Verkehrsversuch einer Radverkehrsanlage am Tempelhofer Damm

Werkstattgespräch – Begehung eines Teilabschnitts des Tempelhofer Damms mit Menschen mit Mobilitäts- und Sinneseinschränkungen am 18.01.2019

Abbildung 1: Einengung der Gehbahn durch Außennutzung der Gastronomie (gemessene Breite 1,60 m)

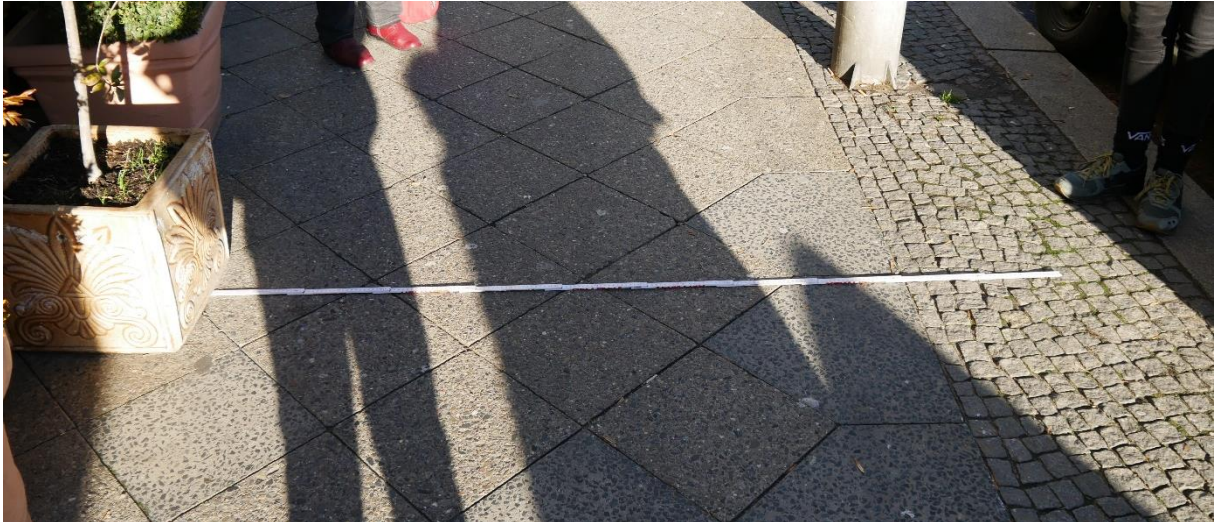
- Oberstreifen für Sondernutzungen zu schmal
- Unterstreifen für Baumscheiben zu schmal
- Gehwege durch Außengastronomie und Schilder von Gewerbetreibenden eingeengt
- besonders problematisch zwischen Ordensmeisterstraße und Burgemeisterstraße (Gehweg auf 1.60m eingeengt, s. **Abbildung 1**)
- keine taktile Eingrenzung von Sondernutzungen
- falsch parkende Lieferfahrzeuge engen Gehweg ein (s. **Abbildung 2**)

- Gehbahneinengungen durch teilweise unzulässige Sondernutzung durch Gastronomie und Geschäftsauslagen sollen unterbunden werden.
Hinweis FB Straßen: Überwachungsprobleme.
- Ziel beim Umbau: Zulässige Sondernutzungsbereiche sollen taktil abgegrenzt werden.
